Straßen.NRW  
Straßenverkehrsbehörde Herzogenrath  
Straßenverkehrsbehörde Würselen

Datum: 26.4.2020

## Stellungnahme zur L223 Herzogenrath-Würselen

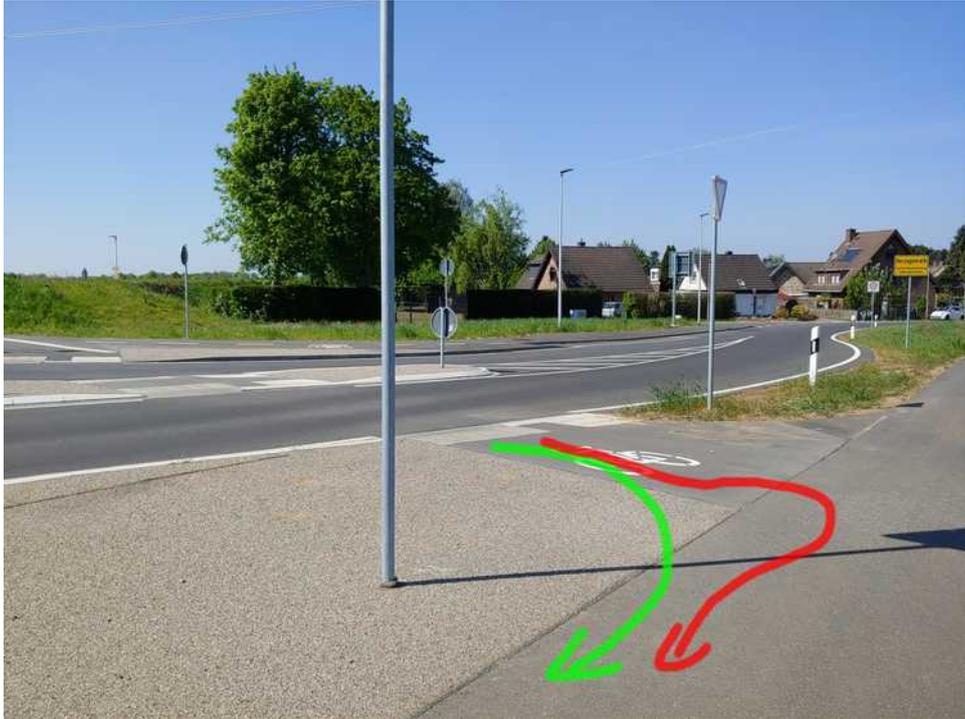
7.6 Wie 7.5, die Kurve sollte asphaltiert werden. Das Fahrradsymbol war an der falschen Seite (rechts) aufgemalt worden, nämlich dort wo Fußgänger auf die Fahrbahn geführt werden, das wurde jedoch inzwischen korrigiert.

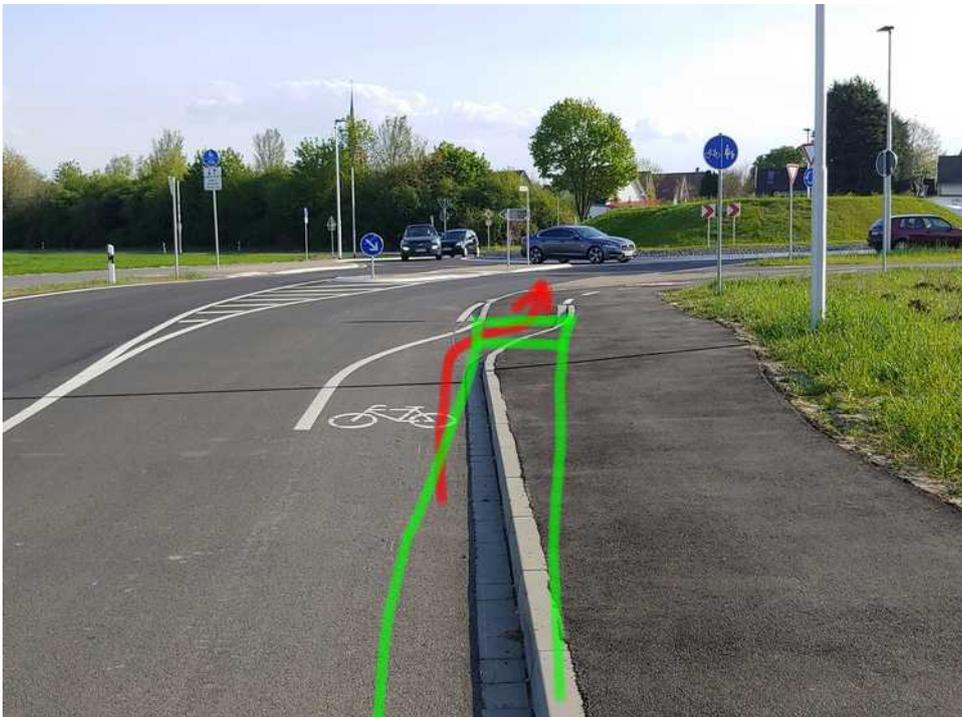
7.7 Wie 7.3: durch den Knick in der Führung kommen PKWs und Radfahrer sich zu nahe.

7.8 Die Kurve in diesem Bereich ist zu scharf. Außerdem befinden sich im Bereich links vom Radweg lose Schottersteine, die zu einer erhöhten Sturzgefahr führen. Der Bereich sollte auch asphaltiert werden, damit die Kurve entschärft wird. Sehr schön ist hier aber die Trennung zwischen Geh- und Radweg hergestellt. Diese sollte im Bereich aller Kreuzungen durchgängig beibehalten werden, damit die gefährlich Einbauten beim Übergang vom Radweg auf die Fahrbahn entfallen können.

## 8. Kreisverkehr Duffesheider Weg

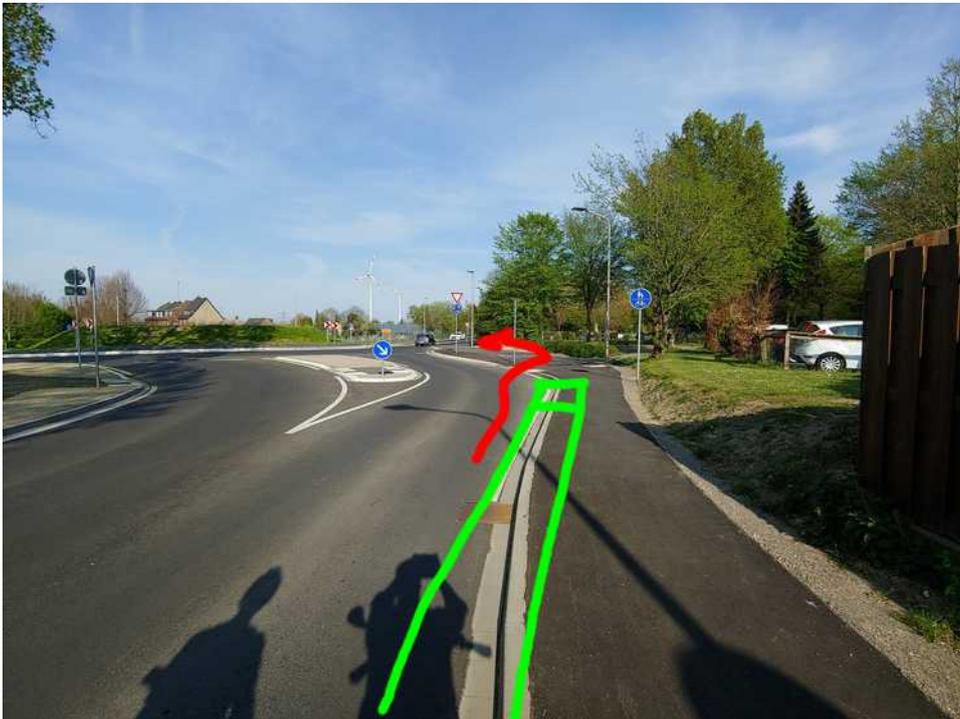
In diesem Kreisverkehr ist die doppelte parallele Führung der Radfahrer über Radweg und Wirtschaftsweg verwirrend. Der Versuch dies durch Beschilderung aufzulösen, hat zu einem großen Schilderwald geführt, der nicht zur Klarheit beiträgt.

8.1 Hier wurde ein kurze steile Rampe gebaut, die erst sehr spät zu erkennen ist. Direkt nach der Rampe müssen Radfahrer eine scharfe oder sehr scharfe Kurve fahren, je nachdem ob sie halb rechts auf den Radweg oder scharf rechts auf den Wirtschaftsweg fahren möchten. Der Bereich rechts neben dem Radweg ist nicht befahrbar, hier besteht sturzgefahr. Hinzu kommt, dass sich unten an der Rampe bei Regen Wasser sammelt, dass im Winter gefriert, was sogar im letzten sehr milden Winter einmal passiert ist. Rampe + unsichtbar vereiste Fläche + scharfe Kurve = hoher Sturzgefahr!

8.2 Die Zufahrt von der Kirchenstraße auf den rechtsseitigen Radweg ist sehr gefährlich. Wie man auf dem unteren Bild erkennen kann, ist die Kante (eigentlich für Fußgänger) beim parallelen Befahren gerade hoch genug, dass ein Radfahrender stürzen könnte. Sogar wenn man den abgeschrägten Teil der Rampe trifft, steht das Vorfahrt-achten-Schild genau da wo Radfahrende fahren würde. Der Sinn des Schildes ist außerdem fraglich: es zeigt in Richtung eines Fußgängerwegs (siehe Bild bei 8.3). Insgesamt wäre es deutlich besser, wenn auch hier (wie auf der anderen Straßenseite) eine Rampe gebaut werden würde, damit Radfahrer ohne Sturzgefahr auf die Nebenanlage geführt werden.

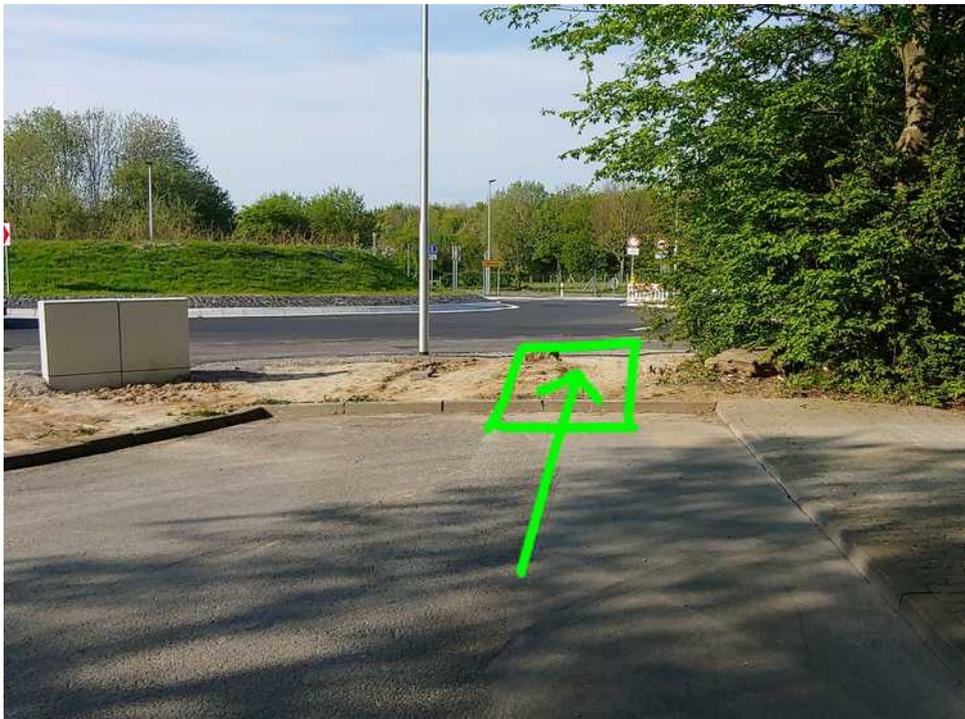
8.3 Es fehlt eine Zufahrt für Radfahrer von der Straße Am Höfeviertel zum Kreisverkehr. Es gibt einen Fußweg, der von Radfahrern nicht befahren werden darf. Eine Geradeaus-Fahrt ist nicht möglich. Hier sollte eine Zufahrt zum Kreisverkehr gebaut werden.

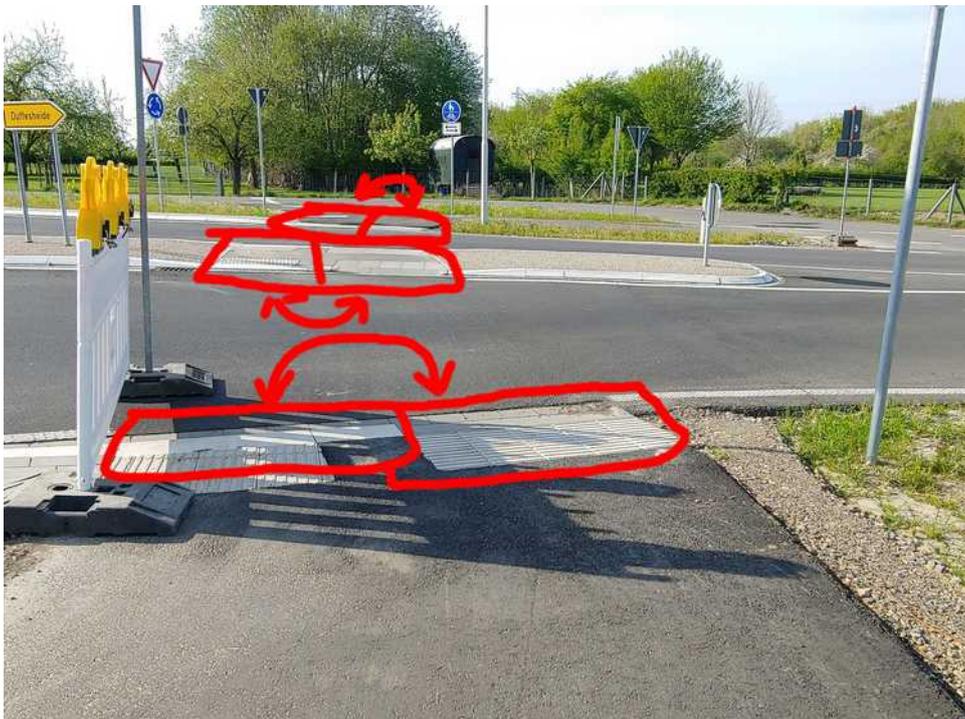
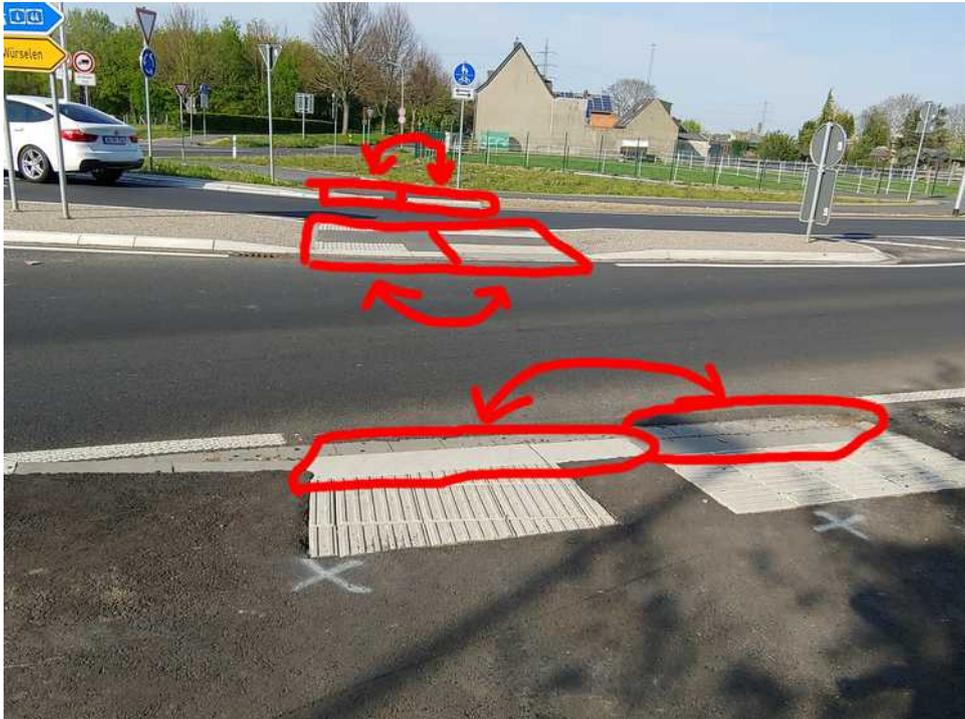
8.4 Die Führungssteine sind bei zwei von vier Kreuzungen falsch herum eingebaut worden. Bei allen anderen Kreuzungen bei diesem und auch bei den anderen Kreisverkehren fahren Radfahrer links, die Fußgänger gehen rechts.

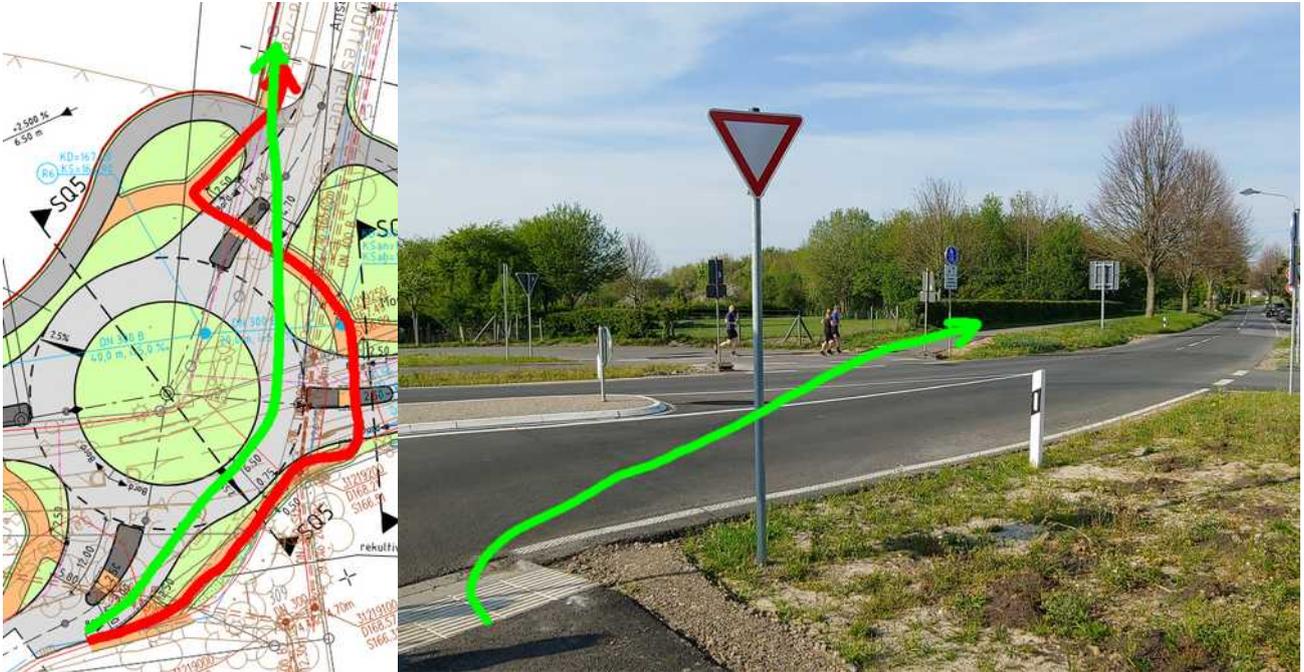
8.5 Wenn man als Radfahrer aus der Kirchenstraße auf den linksseitigen Radweg auf dem Duffesheider Weg fahren möchte, dann ist die jetzige Führung über die Nebenanlagen sehr umständlich, mit zwei sehr scharfen Kurven und über 9 unkomfortable Randsteine. Insbesondere auf dem Duffesheider Weg ist eine Fahrt über der Straße auf den linksseitigen Radweg in einer geraden Linie zu befahren.

## 10. Anschluss Birk

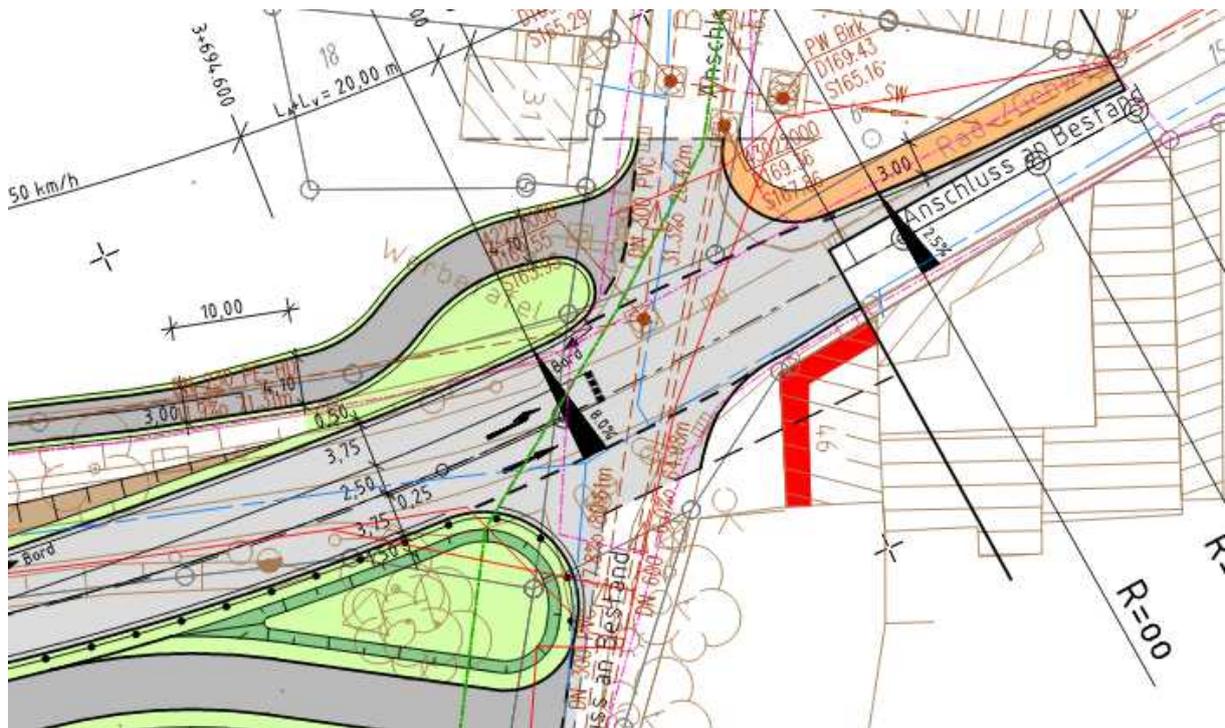
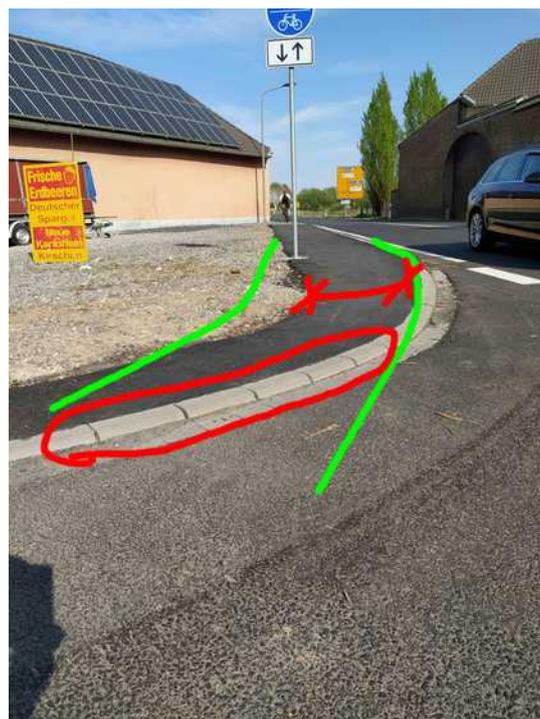
10.1 Der Anschluss an den bestehenden Radweg Birk ist verbesserungswürdig. Der kombinierte Rad- und Fußweg ist an dieser Stelle viel zu schmal (20m weiter bei der Hausecke lässt sich das nicht ändern, an dieser Stelle aber sehr wohl!). Der Weg sollte außerdem einen Teil der Kurve der Randsteine folgen, damit er nicht noch schmaler wird. Außerdem sind die Randsteine zu hoch, ein komfortables Befahren ist bei normaler Geschwindigkeit nicht möglich. Es besteht außerdem Sturzgefahr, wenn ein Radfahrender parallel zu den Randsteinen auf die Radweg fährt. Hier sollte ein asphaltierter Übergang gebaut werden, ohne Randsteine.
